Werkverslag 5 voor project: Zwaluwenlaan 15 | 8430 Middelkerke (BE)

Residentie Aton: renovatie voor- en achtergevel

Nummer: 1070RAW-5

Datum: donderdag, 19 oktober 2023

Opmerkingen gemeld door eigenaren:

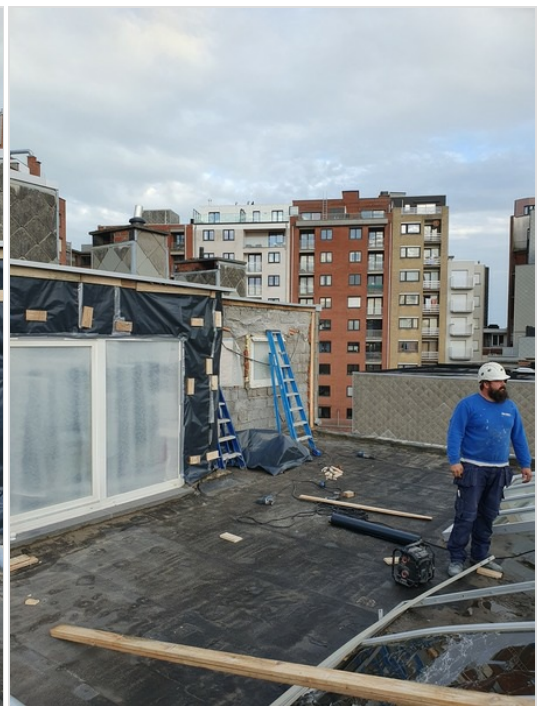
1. linkerraam voorgevel bovenste verdieping: beschadigd door werken (barst in raam)
2. Rechterraam voorgevel bovenste verdieping: dorpel gebroken door de werken
3. loszittende zekeringkast die ingewerkt was in het binnenspouwblad => vast te zetten
4. Perforaties van vallend puin in dak linker buur: deze zijn voorlopig dichtgekleefd, dienen nog grondig met de dakwerker afgedicht te worden
